Parecer Técnico SEMAD/SUPRAM MATA-DRRA nº. 120/2023

Parecer Técnico de Licenciamento Ambiental Simplificado (RAS) SEMAD/SUPRAM MATA – DRRA nº 120/2023 (72335358) (Processo SEI 1370.01.0040116/2023-40)			
PA COPAM Nº: SLA 1238/2022	SITUAÇÃO: Sugestão pelo indeferimento		
EMPREENDEDOR:	Jequeri Energia S.A.	CNPJ:	14.385.364/0001-41
EMPREENDIMENTO:	Jequeri Energia S.A. (CGH Jequeri)	CNPJ:	14.385.364/0001-41
MUNICÍPIO:	Jequeri/Canãa	ZONA:	Rural
CRITÉRIO LOCACIONAL INCIDENTE: 1			
Localização prevista em Reserva da Biosfera, excluídas as áreas urbanas Supressão de vegetação nativa, exceto árvores isoladas			
CÓDIGO:	ATIVIDADE OBJETO DO LICENCIAMENTO (DN COPAM 217/2017):	CLASSE	CRITÉRIO LOCACIONAL
E-02-01-2	Central Geradora Hidrelétrica – CGH	2	1
CONSULTORIA/RESPONSÁVEL TÉCNICO:	REGISTRO:		
Frederico Ayres Ferreira	ART CREA 1420200000006441624 - CTF/AIDA 6294064		
AUTORIA DO PARECER	MATRÍCULA	ASSINATURA	
Marcos Vinícius Fernandes Amaral Gestor Ambiental	1.366.222-6

PA COPAM Nº: SLA 1238/2022	SITUAÇÃO: Sugestão pelo indeferimento		
EMPREENDEDOR:	Jequeri Energia S.A.	CNPJ:	14.385.364/0001-41
EMPREENDIMENTO:	Jequeri Energia S.A. (CGH Jequeri)	CNPJ:	14.385.364/0001-41
MUNICÍPIO:	Jequeri/Can

Figura 2 - Área diretamente afetada (ADA) da CGH Jequeri (estruturas projetadas em linhas pretas) sobre a divisa dos municípios de Jequeri e Canaã (seta em vermelho).

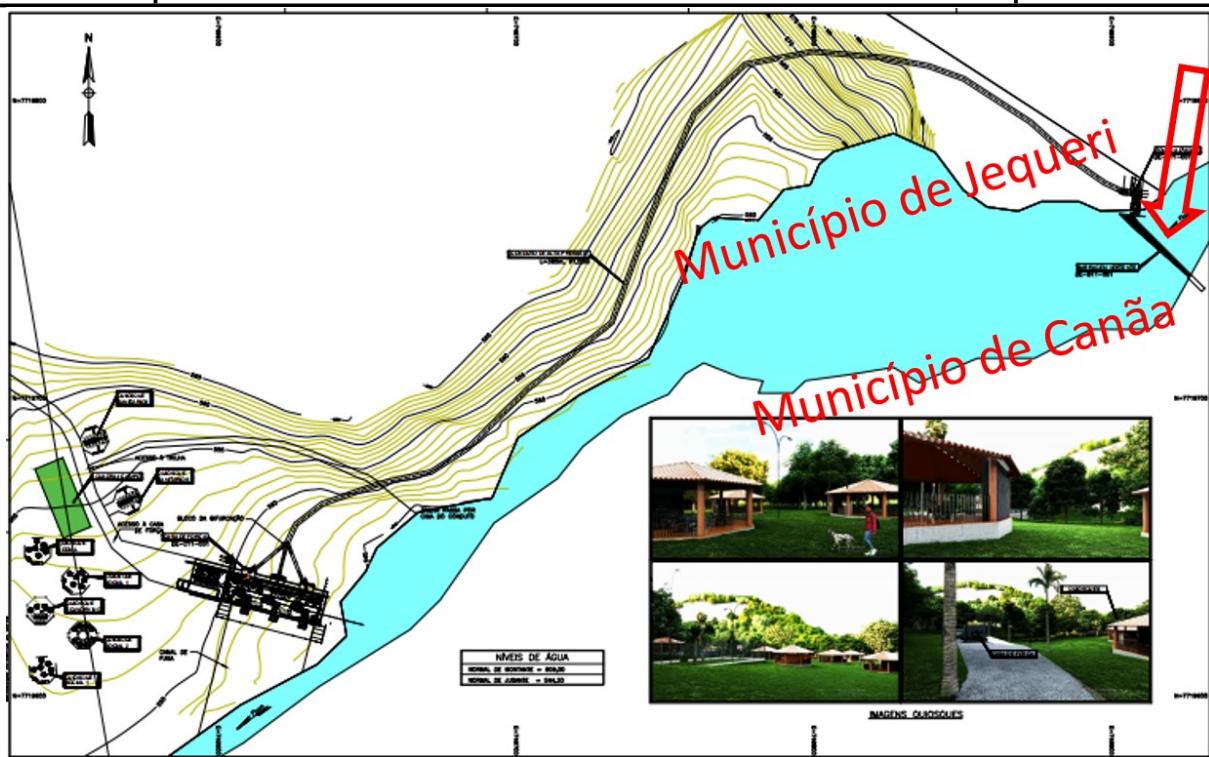
Conforme II, Art. 2º da Deliberação Normativa Copam nº 213, de 22 de fevereiro de 2017 a área diretamente afetada (ADA) é a área onde ocorrerão as intervenções do empreendimento (Figura 2).

Em atenção à pergunta código 04007 (SLA), entende que o item 4.1 do RAS “Localização do Empreendimento” tenha sido preenchido de forma incorreta, já que a ADA do empreendimento abrange o município de Canaã onde barramento em curso d’água será instalado sobre o rio Santa em toda sua extensão, que constitui a divisa do referido município.
